Asunto: Comentarios al Infome de “levantamiento, inspección, trabajos de campo y laboratorio de la Línea 12 del metro en el tramo Subterráneo” elaborado por la empresa ICA, octubre 2021

Referencia: Rehabilitación y Refuerzo de L12

NOTA INFORMATIVA

Tramo subterráneo, sobreposición: Tipos de sub base + Vados + Zonas de aportes de agua + Curvas + Aplicación y bateo de balasto

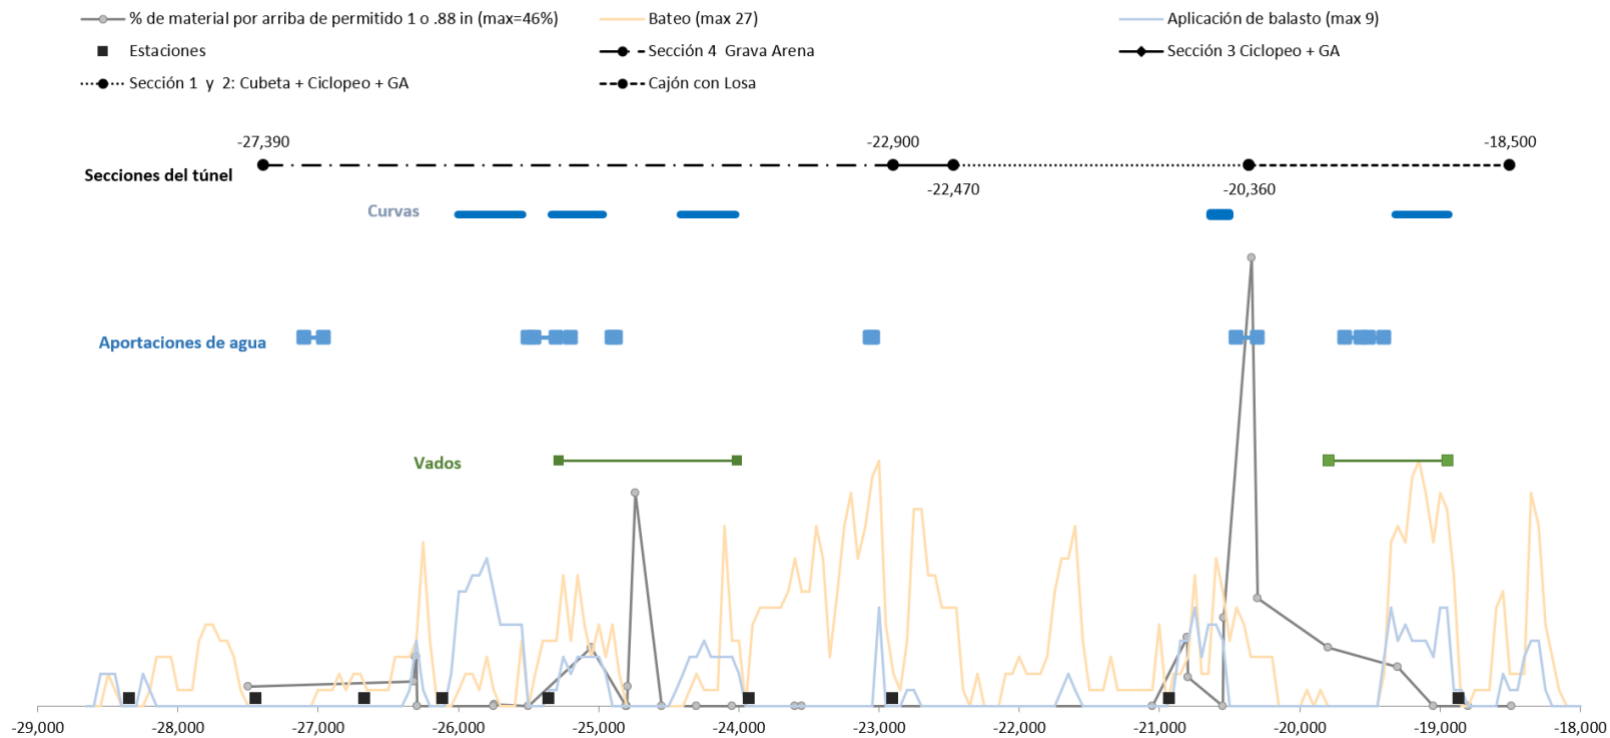
- El informe concluye que se cuenta con balasto cercano al fin de su vida útil, desgastado y boleado en zonas de curvas y esfuerzo mecánico de la vía (ADVs, juntas, etc..)
- Se reporta un total de 45 calas sin embargo solo se entrego resultados de 13 muestras para granulometría.
- Granulometría: las muestras incumplen frente a la Norma C4 en los criterios que pueden ser evaluados, e incluso frente a la norma original de PMDF.
 - Debido a que los parámetros usados en las norma difieren de la especificación C4, no es posible evaluar todos los criterios de la norma.
- Dureza: el 11% (LIEC) y 13% (LIEC) de la muestra incumplen los criterios de dureza (16% de acuerdo con norma PMDF o C4)
- La totalidad de las calas y muestras reportadas presenta fotografías reportadas o sin calidad suficiente para apreciar detalles (aun en los archivos digitales).

Una vez procesada la información en manos de las diferentes áreas del STC Metro, así como la provista por la empresa, se presenta a continuación un resumen de las diferentes problemáticas y características del tramo subterráneo, en donde se aprecia la convergencia de la problemática de balasto con puntos de alta presencia de agua, curvas de radios menores a 500m y en el tramo del túnel en donde no se cuenta con una subbase firme para la vía (Sección 4 de relleno grava—arena)

Correspondencia de los trabajos de mantenimiento por bateo y aplicación de balasto, exceso de finos medidos por pruebas de granulometría, curvas de R<500m, vados, filtraciones de agua de gran volumen y sección sin subbase estable en el tramo subterráneo (Sección 4).

Ejemplo: Fisura de 7 mm en hongo del riel por filtración de agua en tramo, vía 2 riel "C" p.k. 25+482 y fisura de 9.5 mm de profundidad en hongo de riel por filtración de agua en vía 1 fila "A" p.k. 25+466 (Parque de los Venados- Zapata).XX

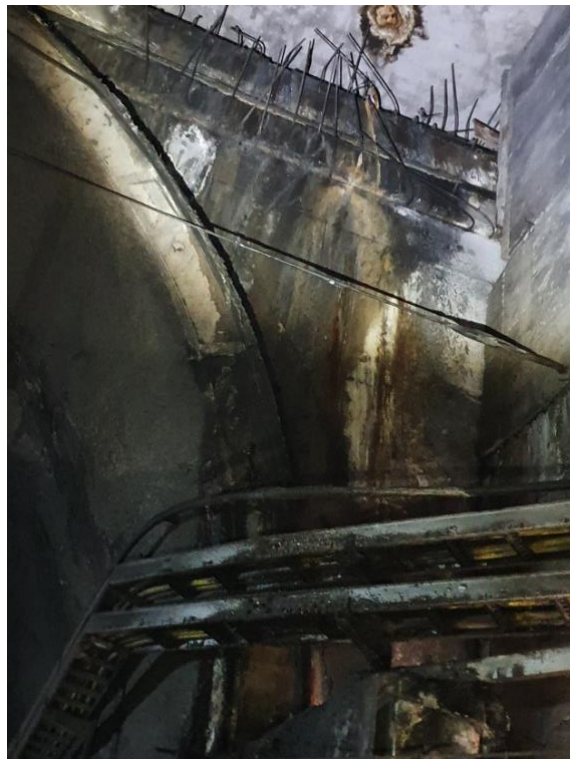
7. El STC Metro concuerda en la existencia de aportes externos de agua. Sin embargo, se considera que el estado generalizado de humedad y escurrimiento en soportaría e instalaciones se asocian también a la presencia de un alto volumen de filtraciones en los tramos descritos en el punto 4 (más del 70% del túnel).

Comparación de pruebas de granulometría vs Normativa C4 y zonas fuera del cumplimiento de la norma.

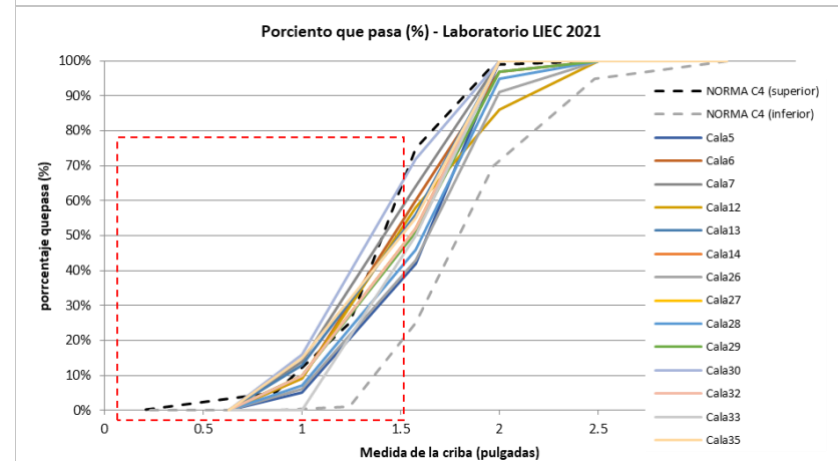
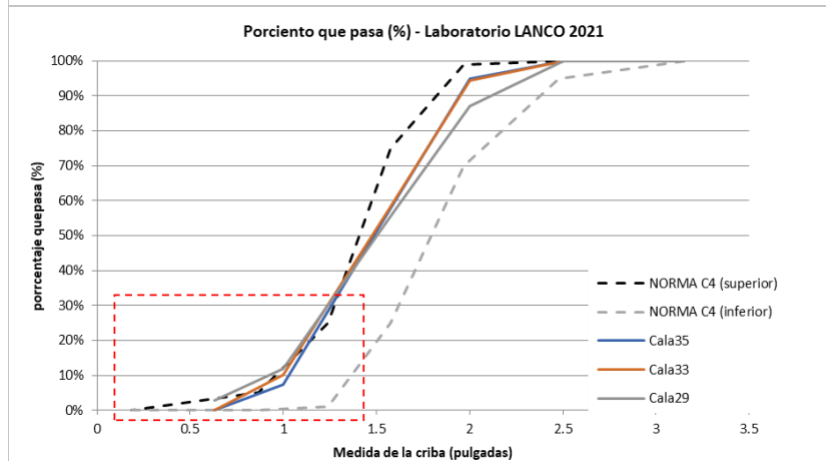
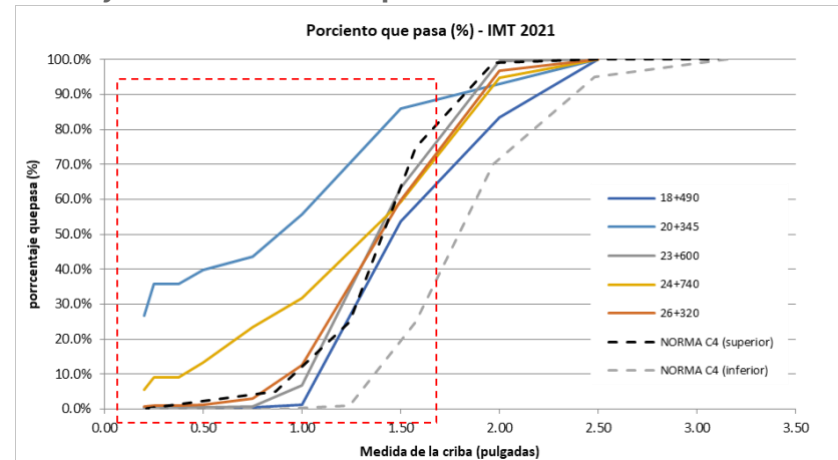
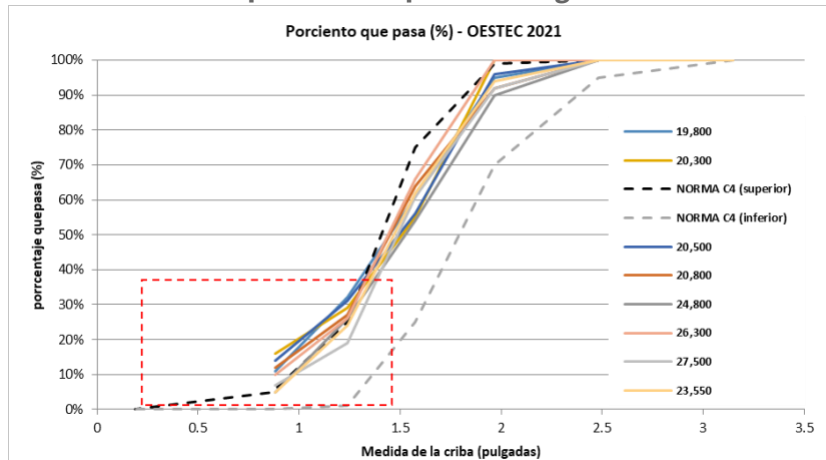
23. Resultados de granulometría: La muestras incumplen la normativa de la Norma C4 en los criterios que pueden ser evaluados.
- a. Debido a que los parámetros usados en las normas difieren de la especificación C4, no es posible evaluar todos los criterios de la norma.

- b. Aunque las muestras presentadas sean comparadas contra la norma PMDF, las muestras incumplen en la categoría de finos (material < 1 in)
24. Resultados de Dureza: 11% (LIEC) y 13% (LIEC) de la muestra incumplen los criterios de dureza (PMDF o C4 = 16%)
